Vyjádření společnosti Severočeské vodovody a kanalizace, a.s.

Název akce:	„Výstavba parkoviště u č.p. 3021-3022 v ulici Karolíny Světlé, Varnsdorf“, k.ú. Varnsdorf
Účel vyjádření:	K dokumentaci (DUR/DSP/DPS a změně DUR/DSP/DPS) stavby
Zájmové území:	Okres: Děčín
	Obec: Varnsdorf
	Část obce, ulice, č.p.: Varnsdorf, ul. Karolíny Světlé
	Katastrální území, parcelní číslo: Varnsdorf, p.p.č. 3287/1, 3287/25, 3287/26 a související (viz přílohu)
Žadatel:	Ing. Monika Raková
Adresa, tel., e-mail	Truhlářská 264/22, 503 41 Hradec Králové tel. +420 721 713 017, info@trdesign.cz
Investor:	Město Varnsdorf
Adresa, tel., e-mail	nám. E. Beneše 470, 407 47 Varnsdorf
Projektant:	Ing. Tomáš Rak
Vlastník dotčené IS	SVS
Předchozí vyjádření a rozhodnutí	Byly splněny podmínky předcházejících vyjádření a vydaných rozhodnutí ANO/NE – vyjádření k existenci sítě SCVKZAD55249 ze dne 12. 10. 2019
Platnost vyjádření:	jeden rok ode dne vyhotovení (v případě, že Váš zájem nadále trvá, požádejte před uplynutím této lhůty o prodloužení platnosti vyjádření)

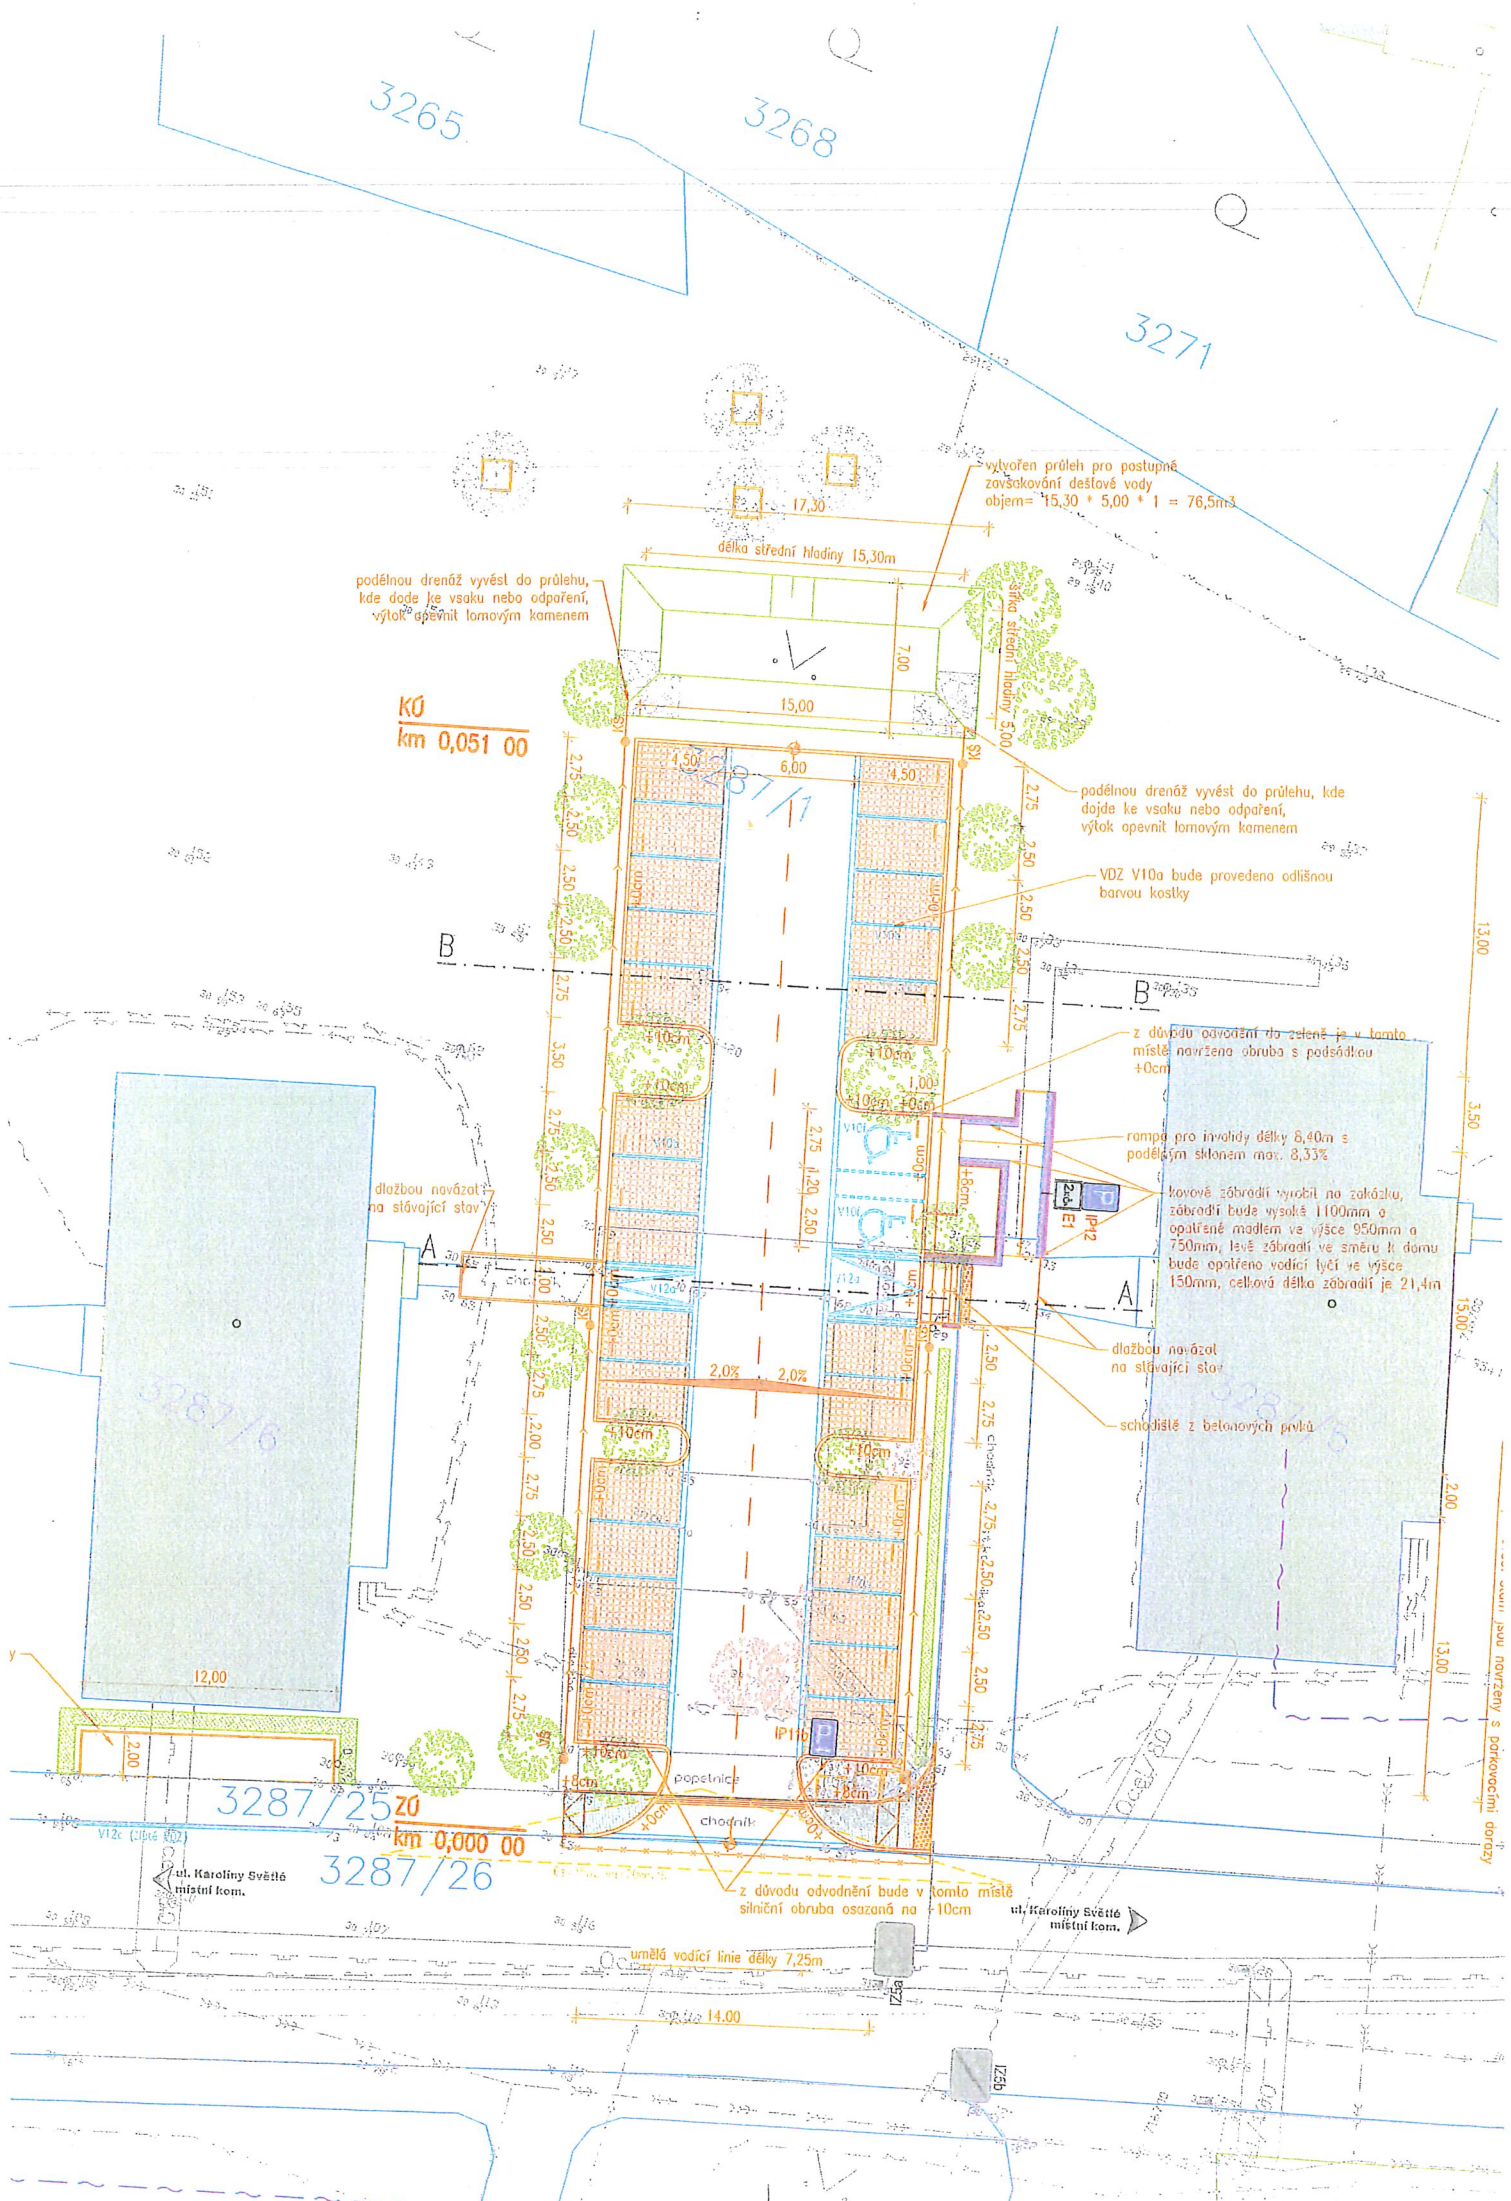
Při realizaci stavby dojde ke střetu se sítěmi ve správě společnosti Severočeské vodovody a kanalizace, a.s.

S obsahem dokumentace pro stavební řízení uvedené stavby souhlasíme

- 3) **V oblasti křížení (v ochranném pásmu) s námi provozovaným zařízením je nutné jít otevřeným výkopem, práce provádět ručně se zvýšenou opatrností.**

- 6) **Při realizaci inž. sítí požadujeme dodržení ČSN 736 005 „Prostorové uspořádání sítí technického vybavení a zákonů pro ukládání inž. sítí. Při umístění jakýchkoliv staveb, včetně oplocení (HUP, kiosky nn, opěrné zdi, pergoly) je nutné respektovat ochranné pásmo vodovodního řadu a kanalizační stoky dle zákona č. 274/2001 Sb. Zákon o vodovodech a kanalizacích v platném znění.**

- 9) **Požadujeme být přizváni ke každé činnosti v ochranném pásmu námi provozovaného zařízení.**
- 10) **V případě, že dojde během stavebních prací ke změnám nivelet v tomto úseku, požadujeme zajistit úpravu výškového osazení ovládacích poklopů našeho zařízení.**
